# 泊発電所3号炉

## 基準津波に関する検討状況

(令和5年3月24日 第1128回審査会合指摘事項)

令和5年8月2日  
北海道電力株式会社

### 「保守性を考慮した時間」の定義

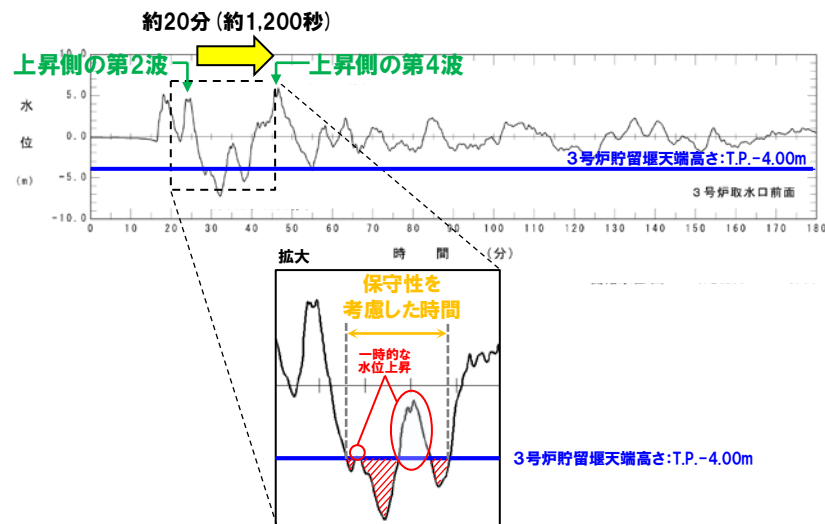
No	指摘事項	回答概要
33-3	<p>【水位下降側】</p> <ul style="list-style-type: none"> <li>➢ 位相の変動を考慮する必要がないとする根拠について、位相の変動が水位低下時間の算出結果に影響しないという具体例で示すなど、明確に説明すること。</li> </ul>	<ul style="list-style-type: none"> <li>○水位下降側の評価が耐津波設計(施設評価)において安全側の評価となるように、基準津波の評価として「保守性を考慮した時間」による波源選定を追加した。</li> <li>○組合せ評価においては、「保守性を考慮した時間」で選定された波源に加え、水位変動量が大きいと水位が低下する時間も長くなる一般的傾向から、地震に伴う津波の上昇側、下降側問わず最大水位となる波源を用いて、陸上地すべり(川白)による津波との組合せ評価を実施し、敷地への影響の大きい波源は選定した。</li> <li>○その結果、以下の理由により、「保守性を考慮した時間」に対して、敷地への影響の大きい波源は選定できていると考えられる。 <ul style="list-style-type: none"> <li>➢ 水位変動量(上昇側・下降側)が大きい波源も含め、幅広く波源を選定したこと。</li> <li>➢ 水位下降側の組合せ評価において位相変動を考慮すると、評価値にばらつきが生じ得るが、「保守性を考慮した時間」は一時的な水位上昇を全く見込まないことで保守性を確保していること。</li> </ul> </li> </ul>

○様々な波源の水位時刻歴波形より確認した泊発電所の波源の特徴 (水位下降側) を踏まえて、「保守性を考慮した時間」を定義する。

- 地震に伴う津波の上昇側の第2波・第4波は、地形モデル・波源 (断層パラメータ) の違いによらず、3号炉貯留堰天端高さ (T.P.-4.00m) と比較して十分に水位が大きくなることから、必ず貯留堰内の水位が回復する。
- 水位下降側に対して影響の大きい波形は、地震に伴う津波の上昇側の第2波・第4波の間 (約20分 (約1,200秒)) の引き波時に発生する。
- 上昇側の第4波以降にも3号炉貯留堰天端高さ (T.P.-4.00m) を下回る波形となる波源もあるが、その時間は上昇側の第2波・第4波の間と比較すると小さい。

○上記の特徴を踏まえて、3号炉貯留堰堰天端高さ (T.P.-4.00m) を下回る波形のうち、**上昇側の第2波・第4波の間**で発生する一時的な水位上昇を含む時間として、「**保守性を考慮した時間**」を定義した。
